株式会社啓愛義肢材料販売所

自主回収のお知らせ

骨格構造義足 義足調整用部品 チューブ ピラミッド（メス付）

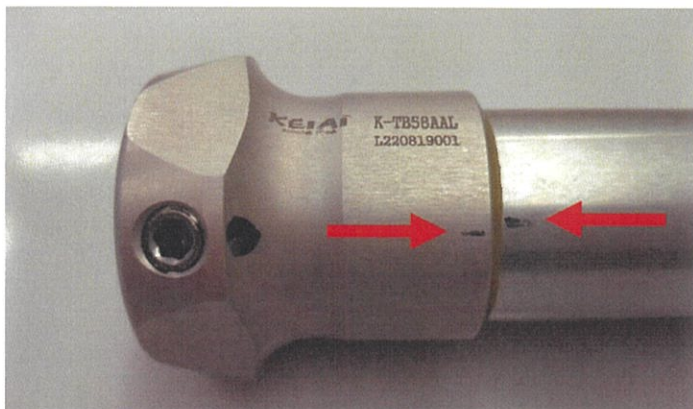
チューブアルミとピラミッドレシーバーの接続部に回旋が認められた。

チューブアルミとピラミッドレシーバーの結合部のはめあい公差および接着力不足

K-TB884AAL (チューブアルミ 400mm ($\phi 30$)) と K-CA75AAL (ピラミッドレシーバー
チューブクランプ アルミ ($\phi 30$))

K-TB884AAL (チューブアルミ 400mm ($\phi 30$)) と K-CA75ATI (ピラミッドレシーバー
チューブクランプ チタン ($\phi 30$))
